V o r l a g e
zur Sitzung des Ausschusses für Wasser, Straßen- und Wegebau,
Ordnung, Sicherheit und Verkehr
am 07.09.23

Betr.: - Radverkehrskonzept – Umsetzung Sofortmaßnahme M056

Maßnahmenkatalog Radverkehrskonzept Graal-Müritz

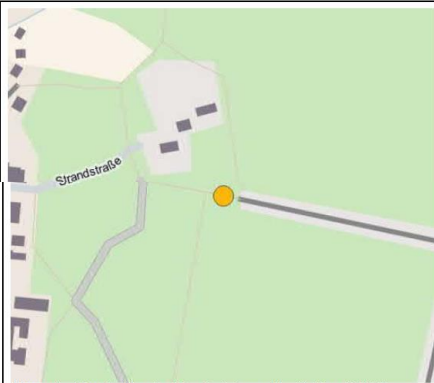
Maßnahme Prüfung auf Verzicht des Pollers		
Priorisierung		Sofortmaßnahme
Grobkostenschätzung		gering (unter 10.000 €)
Realisierungshilfe		
Bemerkungen Die Barriere stellt durch ihre niedrige Höhe und die damit verbundene schlechte Sichtbarkeit ein Gefährdungspotenzial für den Radverkehr dar. Ggf. ist der Ersatz durch eine bauliche Einengung (< 1,80 m) zur Verhinderung der Durchfahrt für den Kfz-Verkehr umzusetzen.

1. Es bedarf es einer verkehrsrechtlichen Anordnung (Abnahme Poller und Aufstellung Geländer).
2. Für diese Abweisebügel ist in der Nähe eine Lichtquelle, welche die Verkehrseinrichtung im Dunkeln anleuchtet, erforderlich.
3. Zur Anordnung wird eine Beschreibung/bildliche Darstellung von dem Poller und der baulichen Einengung, idealer Weise eine Zeichnung oder ein Bild, in der die Verkehrseinrichtungen eingetragen sind, benötigt.

Bei einer Vorortbetrachtung mit dem BV Herrn Griese, den Mitarbeiter des Bauamtes Herrn Biester-Kern sowie der Mitarbeiterin des Ordnungsamtes Frau Pietsch wurde die Situation betrachtet und entschieden, dass der Poller (= Höhe 93 cm – lt. Richtlinie für die Anlage von Stadtstraßen RAST Abs. 7.4.1 sollten alle Poller eine Höhe von 90 cm, Überflur, haben) entfernt und stattdessen 2 Absperrbügel versetzt gestellt werden sollen, unter Beachtung der Gewährleistung zur Durchfahrt von Radfahrern auch mit Anhänger. Die Steine werden entsprechend versetzt. Der WA wurde darüber in den Sofortmaßnahmen RVK informiert.

zu Nr. 1: Wird zur Kenntnis genommen.

zu Nr. 2: Eine Lichtquelle ist nicht vorhanden.

Ob oder wie die bildliche Darstellung in der Praxis umgesetzt werden kann, entscheidet letztendlich das StVKA.
